**Assainissement Eaux Usées
Commune du Passage-d'Agen
Station d'épuration du Bouziguet**

AUTORISATION AU TITRE DE LA LOI SUR L'EAU

NOTE COMPLEMENTAIRE

Référence : 47-2015-00495

Fig. 3. Schéma de principe de la filière retenue

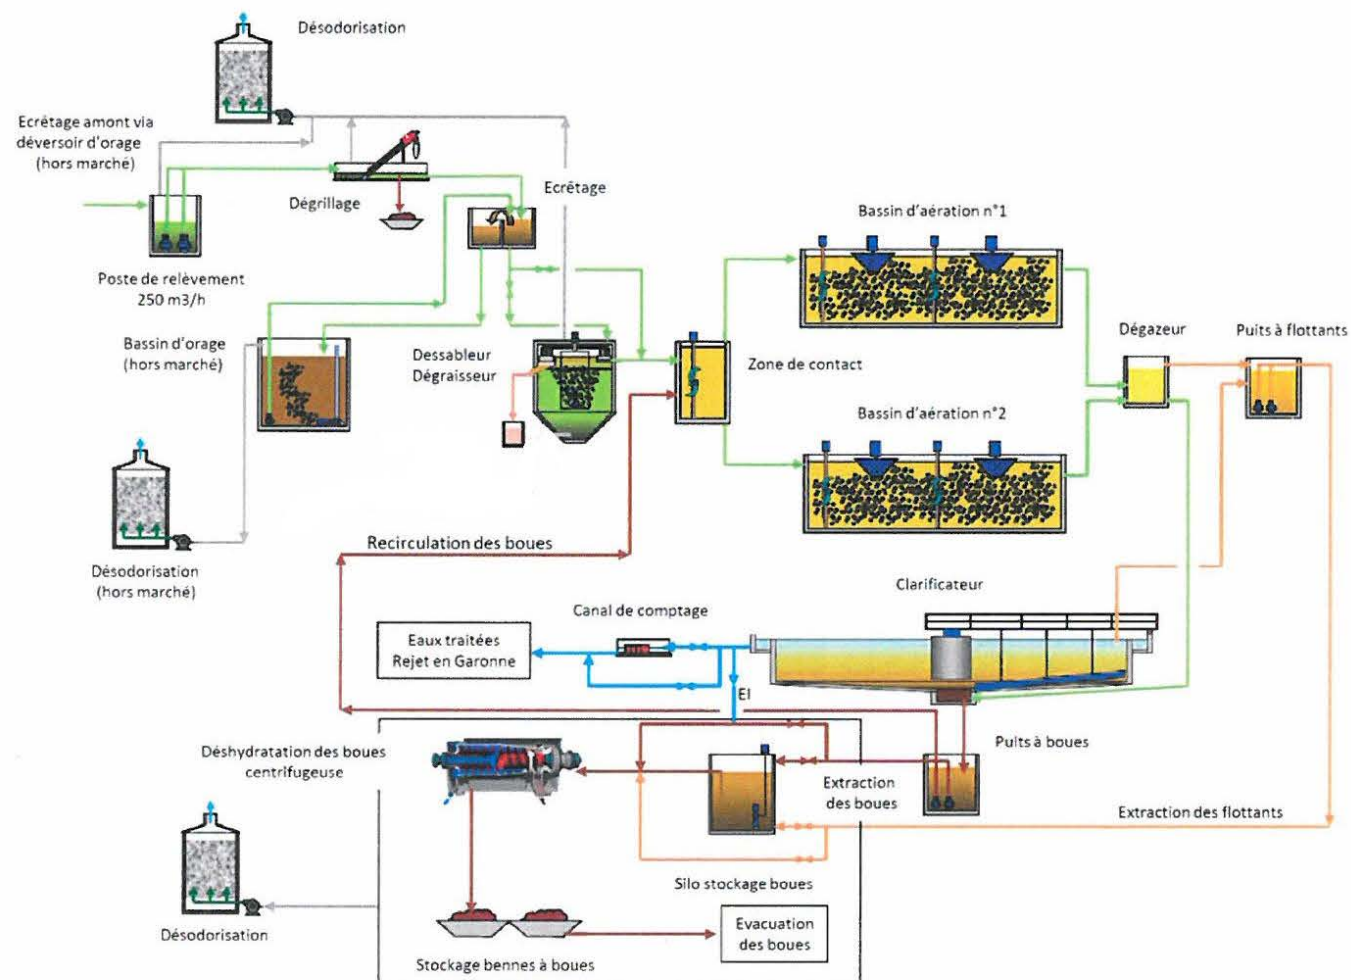
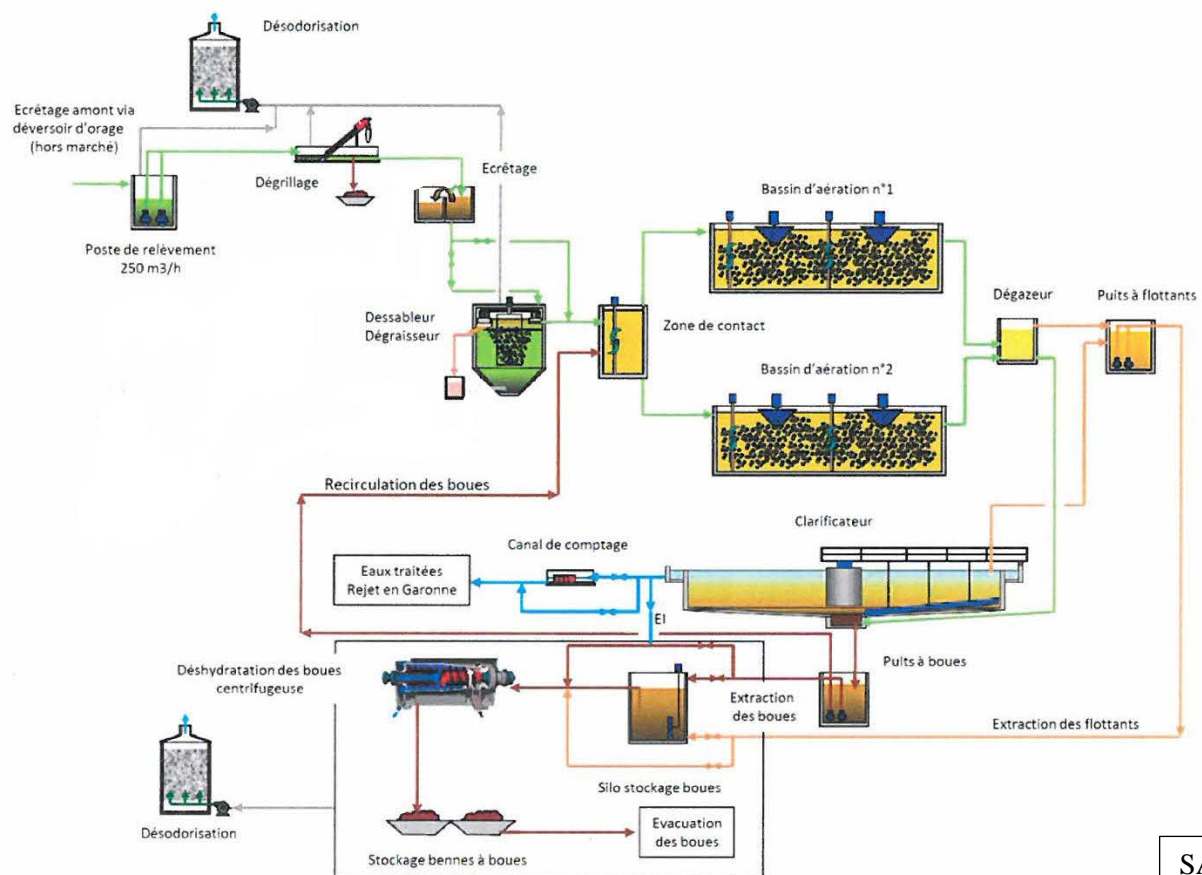
Comme précisé ci-dessus, il ne sera pas retenu l'option de réaliser un traitement physico chimique des effluents reçus lors d'un épisode pluvieux exceptionnel. L'option de la réalisation d'un bassin d'orage sur une parcelle attenante à la station d'épuration a été finalement retenue par l'Agglomération d'Agen.

Ci-dessous les synoptiques de la station avec et sans le bassin d'orage.

AVEC BASSIN D'ORAGE

SANS BASSIN D'ORAGE
